Dokumentace EIA – „I/11 Havířov – Třanovice“ stručné hodnocení pro občany obce Těrlicko (aktualizace 27.3.2025):

Návrh stanoviska Obce Těrlicko k dokumentaci EIA:

Obrázek 3.7 – Pravidelná vyjíždka do škol a zaměstnání; celkem; obec-obec

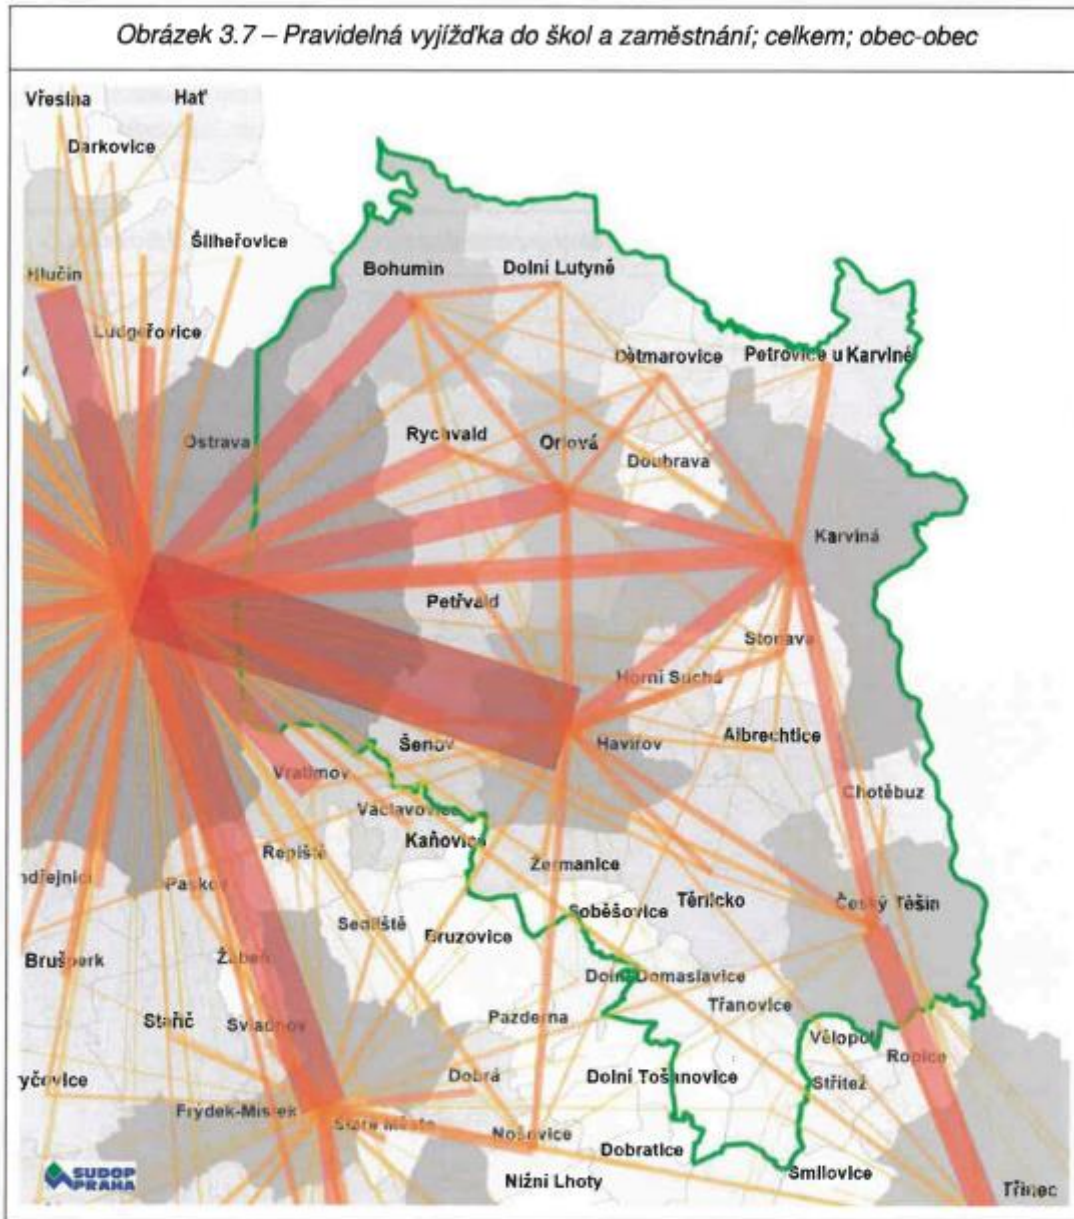
A kde je silná přepravní vazba Havířov – Těrlicko – Třanovice?
